Straßenplan Steinhauserweg

Ausführliche Sachverhaltsdarstellung:

Geplanter Ausbau des Steinhauserweges

hier: Bürgergespräch am 31.07.2003 im Amtsgebäude Bauhof 9, Nürnberg

REGELQUERSCHNITT M 1:100

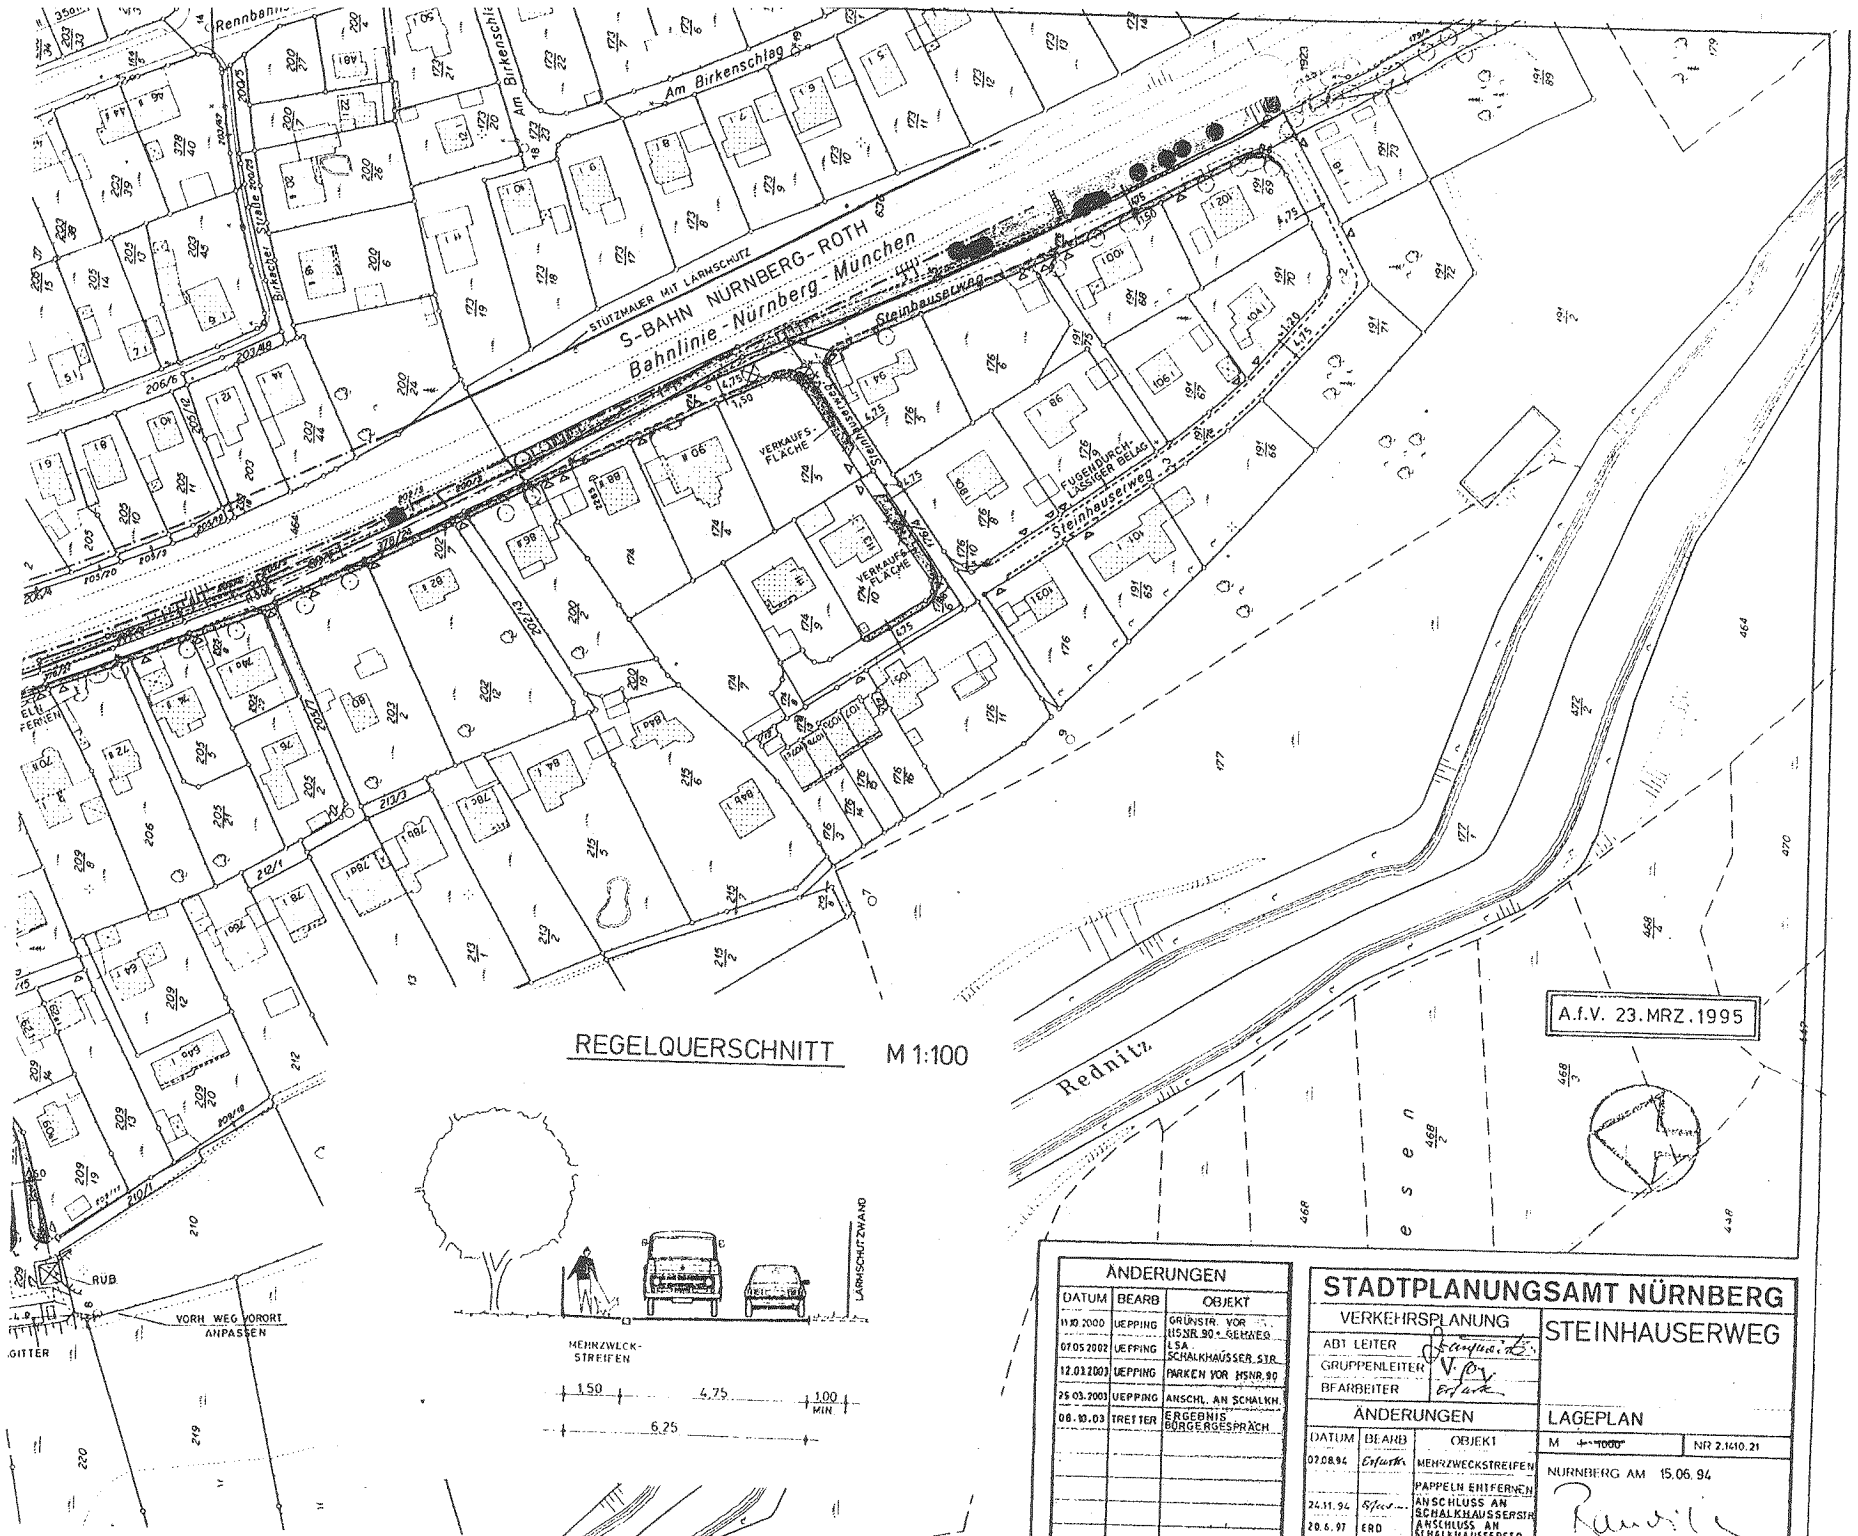
Ein Teil der Anwohner kritisiert den „überdimensionierten" Straßenquerschnitt von 4,75 m Fahrbahn und 1,50 m Mehrzweckstreifen und fordert eine Neuplanung.

Der Vorstand zum Schutz des Rednitztales wendet sich gegen eine weitere Zerstörung des Sandmagerrasen-Biotops.

Von einem Bürger wurde angeregt, in der Schleife eine Einbahnregelung einzuführen, um den Straßenquerschnitt reduzieren zu können.

e) Südlich des Bahnwärterhäuschens bei Haus Nr.55 befindet sich eine Engstelle. Ein vorhandener Keller auf dem Grundstück Fl. Nr. 464/19, der bis an die Grundstücksgrenze reicht, muss berücksichtigt werden.

Eine Reduzierung des Querschnittes wird nach erfolgter Abwägung nicht befürwortet.

- Maßgeblich sind die Empfehlungen für die Anlage von Erschließungsstraßen in Orts- oder Stadtrandlage. Die vorliegende Planung bleibt auf Grund der besonderen örtlichen Verhältnisse bis zu einem von der Verwaltung verantwortbaren Maß hinter diesen Forderungen zurück.

- Ein wichtiges Kriterium sind die Forderungen der Feuerwehr und des Rettungsdienstes, die bei einer Straßenlänge von ca. 700 m eine Durchfahrtsbreite von 3,00 m neben abgestellten Fahrzeugen benötigt.

- In der Stichstraße zum Regenrückhaltebecken und in der „Schleife" am Ende des Steinhauserweges kann der Regelquerschnitt wie im Plan dargestellt reduziert werden.

Grundsätzlich verläuft die geplante Trasse zwischen Schalkhaußerstraße und Hs. Nr. 42 nahezu auf dem bisherigen Bestand. Eine nochmalige Prüfung ergab, dass auf den 1,50 m breiten Mehrzweckstreifen in diesem Bereich, in dem die Versorgungsleitungen verlegt werden sollen, nicht verzichtet werden kann. Auch kleinste Arbeiten am Leitungsnetz hätten anderenfalls immer eine Sperrung der Straße und ein Fahrbahnprovisorium über das Biotop zur Folge.

Die Einmündung in die Schalkhaußerstraße wurde wegen der erforderlichen Sichtverhältnisse nach Westen verschoben.

Die Einführung einer Einbahnregelung wird von der Verwaltung nicht befürwortet.

Der vorhandene Parkbedarf in der Schleife, auch unter dem Aspekt einer möglichen späteren Nachverdichtung, lässt unter Beachtung der Forderungen der Feuerwehr auch bei Anordnung einer Einbahnstraße keine weitere Reduzierung der Breite unter 4,75 m zu.

Im Bereich der Engstelle ist eine Mischfläche vorgesehen. Ein eingeschränktes Halteverbot dient zur Vermeidung von Behinderungen durch den ruhenden Verkehr.

LAGEPLAN

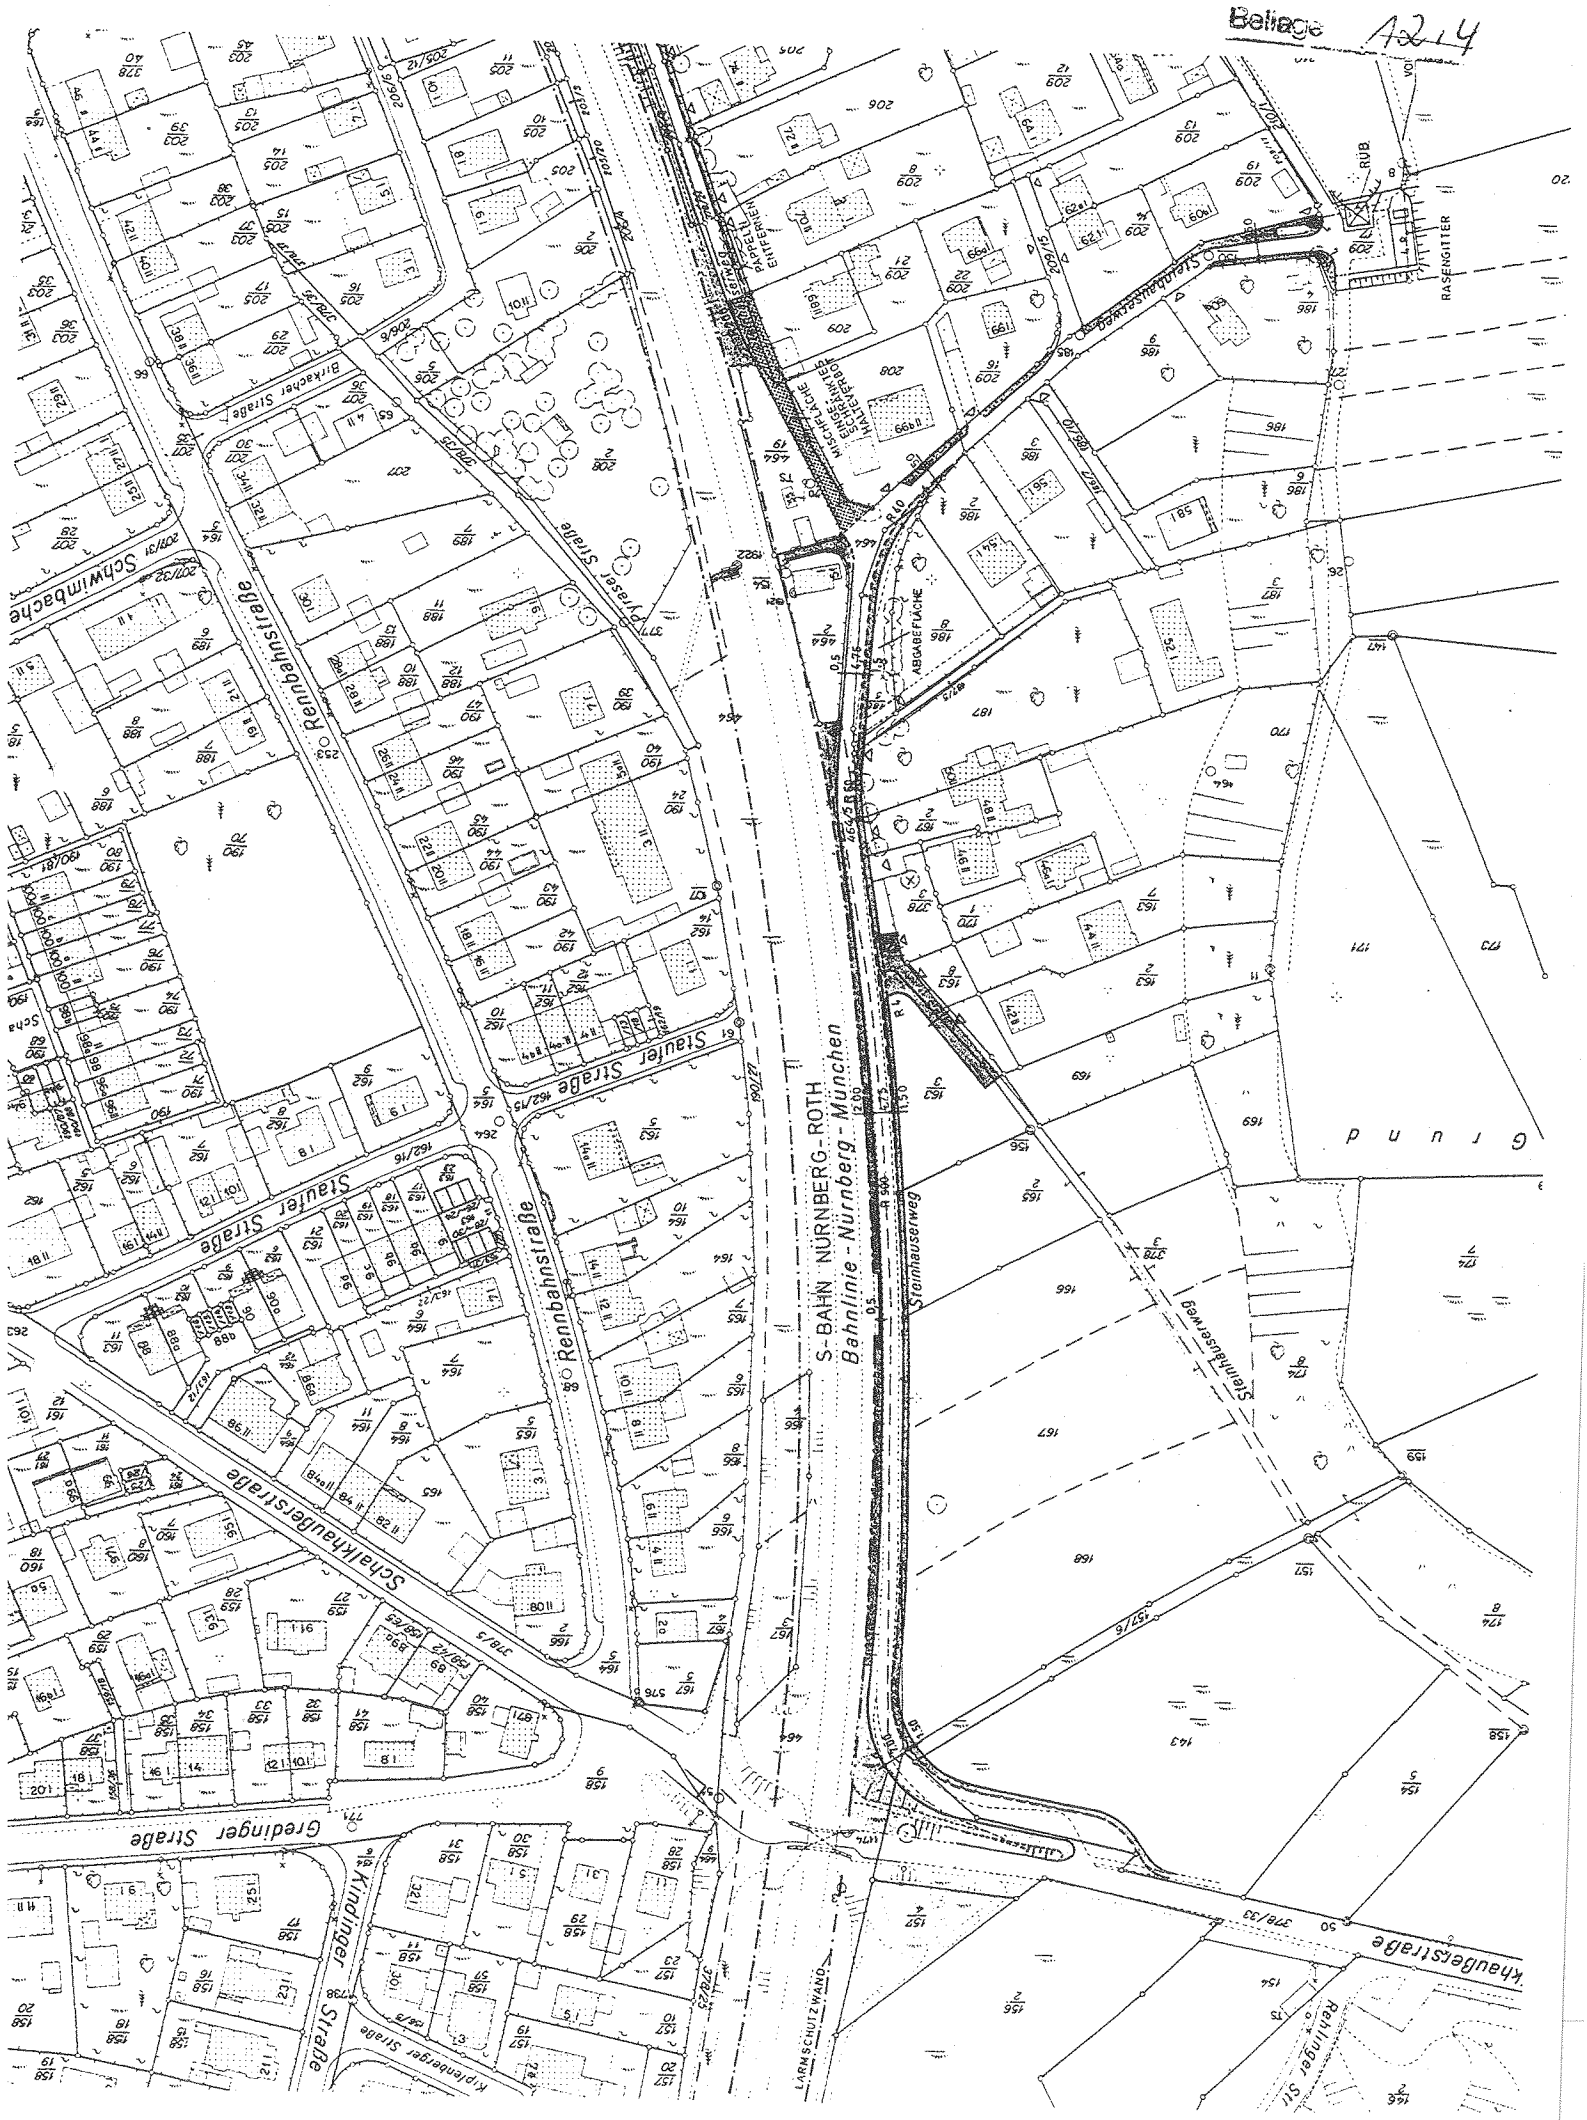
- Hauptkritikpunkt ist der „überdimensionierte" Straßenquerschnitt von insgesamt 6,25 m. Vorgeschlagen wird das Beispiel 15 der EAE, wo von einem dörflichen Gebiet mit 30 - 50 Kfz in Spitzenzeiten ausgegangen wird. Beim Steinhauserweg handele es sich um dörfliches Gebiet mit weit weniger Verkehrsdichte (Verkehrszählung: 17 - 18 Kfz/16h). In Beispiel 15 ist eine Fahrbahnbreite von 3 m und je 0,7 m bzw. 1 m Mehrzweckstreifen vorgesehen. Mehrere Anlieger fordern eine Neuplanung auf dieser Basis.

- Es wird vorgeschlagen, eine 3 m breite Fahrbahn und eine Verbreiterung der Mehrzweckstreifen auszubilden. Der Straßenquerschnitt an sich bleibt erhalten. Mit dieser Lösung wären Tempo 30-Schilder nicht mehr notwendig. Zur Erreichung des Ziels, weniger Fläche zu versiegeln, könnten die Mehrzweckstreifen geschottert oder mit Rasensteinen belegt werden.

- Südlich des Bahnwärterhäuschens bei Hs.Nr. 55 befindet sich eine Engstelle, der Querschnitt liegt bei knapp 4 m (Treppenanlage Keller). Dies muss bei der Planung berücksichtigt werden.

- An der Schleife soll eine Einbahnregelung hinsichtlich Querschnittsgestaltung überprüft werden.

Die Verwaltung weist darauf hin, dass die Planung dem Standard entsprechen muss. Das Beispiel 15 der EAE geht von einem dörflichen Bereich aus, der Steinhauserweg befindet sich aber in Orts- bzw. Stadtrandlage. Außerdem sind nicht nur die Verkehrsbelastung, sondern auch die Anzahl der erschlossenen Wohnungen zu berücksichtigen. Hauptkriterium ist die Forderung der Feuerwehr, wonach bei einer Straßenlänge von ca. 700 m eine Durchfahrtsbreite neben einem abgestellten Fahrzeug von 3 m erforderlich ist, der Begegnungsfall ist zu berücksichtigen. Es handelt sich nicht um einen Maximalausbau, vergleichbare Straßen im Stadtgebiet weisen eine Fahrbahnbreite von 5,0 m bis 5,50 m auf. Der von den Anliegern geforderte Querschnitt ist gem. EAE nur bis zu 30 Wohneinheiten anzuwenden. Da die Straße für die nächsten Jahrzehnte konzipiert ist, muss auch eine evtl. Nachverdichtung berücksichtigt werden. Geschotterte Flächen sind außerdem reparaturanfällig und für den Winterdienst nicht geeignet.

In Anbetracht der im Steinhauserweg verlegten und geplanten Versorgungsleitungen muss aus Sicht des Tiefbauamtes der geplante Gehweg/Mehrzweckstreifen beibehalten werden. Bei geringsten Arbeiten am Leitungsnetz wären anderenfalls immer eine Sperrung der Straße bzw. ein Fahrbahnprovisorium über das Biotop erforderlich.
